平成23年4月7日  
原子力安全・保安院

## 平成23年東北地方太平洋沖地震における女川原子力発電所及び東海第二発電所の地震観測記録及び津波波高記録について

平成23年東北地方太平洋沖地震に対する女川原子力発電所における地震観測記録及び津波波高記録を踏まえた対応について（指示）

平成23年東北地方太平洋沖地震に対する東海第二発電所における地震観測記録及び津波波高記録を踏まえた対応について（指示）

図-3 観測記録の応答スペクトル (岩盤中:解放基盤相当)

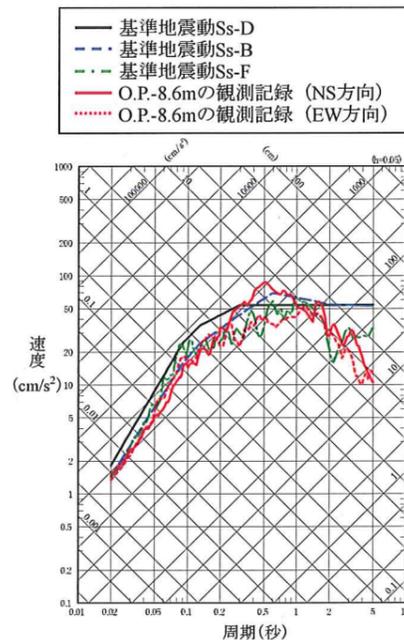
当該報告によると、今回の地震による地中観測記録は、0.5秒付近において基準地震動 $S_s$ を一部周期帯で上回っています。また、当該発電所の敷地内において貴社の想定を超える高さの津波が到達しています。

1. 女川原子力発電所第1号機、第2号機及び第3号機の耐震安全上重要な設備が今回の地震の揺れにより受けた影響についての地震応答解析による詳細な評価結果
2. 今回の地震により発生した津波の再現計算等による女川原子力発電所に到達した津波の詳細な分析による評価結果

【原子炉建屋の床応答スペクトル】  
(水平方向、減衰5%)

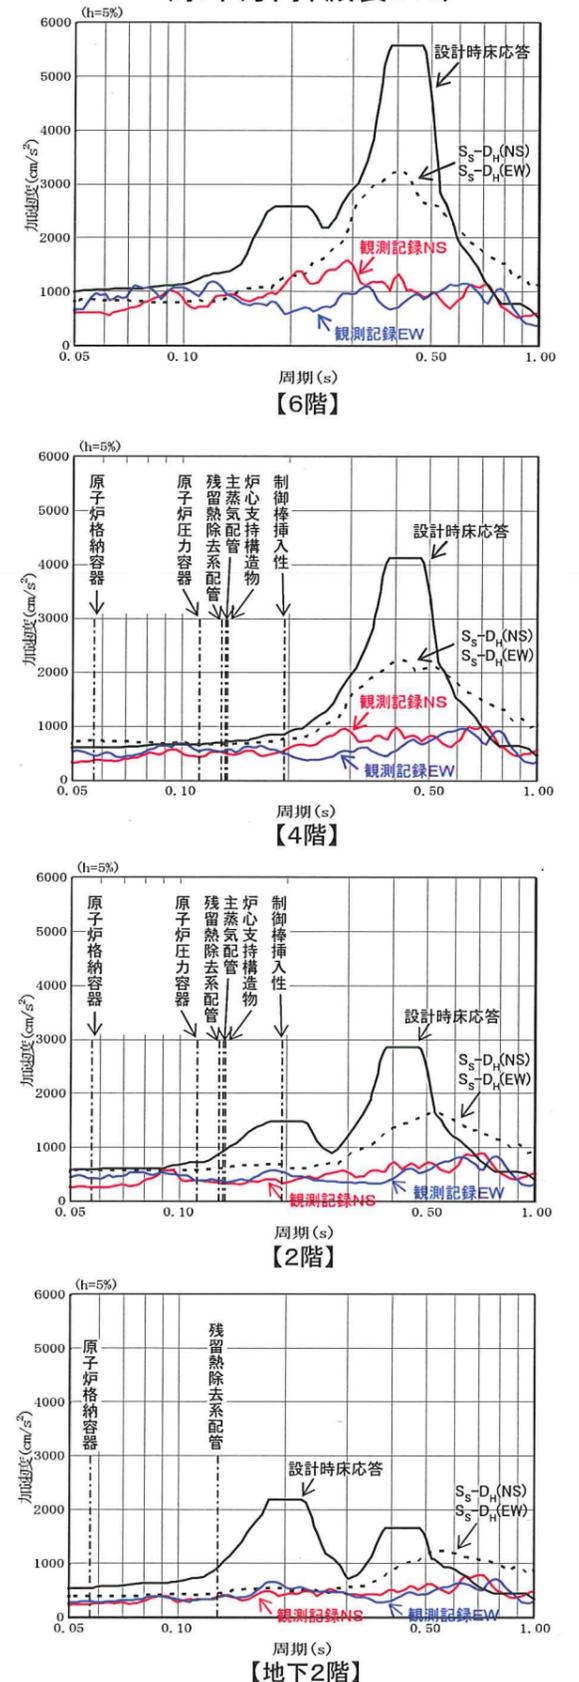
当該報告によると、今回の地震による原子炉建屋の観測記録の一部周期帯で基準地震動  $S_s$  を上回っています。また、当該発電所の敷地内において、貴社の想定を超える高さの津波が到達しています。

1. 東海第二発電所の耐震設計上重要な設備が今回の地震の揺れにより受けた影響についての地震応答解析による詳細な評価結果
2. 今回の地震により発生した津波の再現計算等による東海第二発電所に到達した津波の詳細な分析による評価結果
